## **DEPARTEMENT DES HAUTS-DE-SEINE**

#### **PROJET DE TRAMWAY T10 ANTONY-CLAMART - DÉCLARATION D'INTÉRÊT GÉNÉRAL DU PROJET**

#### **REUNION DU 14 MARS 2016**

#### **DELIBERATION**

Plan général des Travaux ajusté

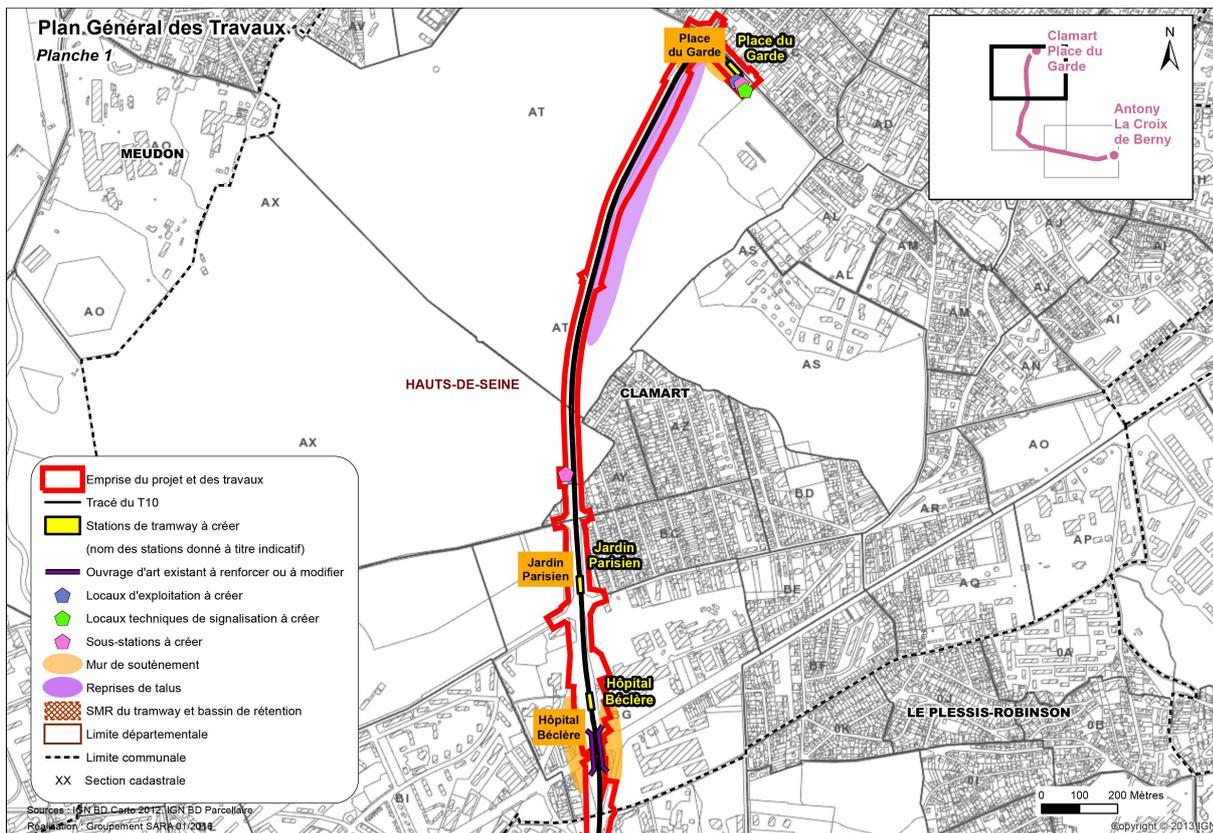
- **réserve 1** : L'itinéraire cyclable sur Clamart présenté dans le dossier d'enquête, consistant à requalifier le chemin du vieux cimetière a soulevé un rejet unanime du public et des associations et les nombreux arguments présentés ont convaincu la commission d'enquête de la nécessité de proposer un autre itinéraire qui permette d'assurer la continuité des modes actifs accompagnant le projet de tramway T10. Il apparaît ainsi que seule l'insertion de cet aménagement au niveau de la RD2, le long de la plateforme du tramway soit possible et admissible. La commission d'enquête émet donc une réserve au projet, demandant de poursuivre les études en vue de réaliser les aménagements nécessaires à ces modes actifs et leur bonne insertion sur la RD2 en forêt de Meudon et de veiller à sécuriser l'arrivée place du garde au débouché de l'itinéraire emprunté par les cyclistes. Il conviendra dès lors d'exclure le chemin du vieux cimetière du périmètre de la DUP.

Les maîtres d'ouvrage s'engagent à intégrer sur la RD 2, en traversée de forêt de Meudon, une voie verte le long de la plateforme tramway et à réduire la vitesse autorisée pour les véhicules routiers à 50 km/h sur cette section.

Les aménagements prévus sur le chemin du Vieux Cimetière ne seront donc pas réalisés, celui-ci sera exclu du périmètre du projet conformément au plan ci-dessous. Le dossier de mise en compatibilité du PLU de Clamart sera ajusté.
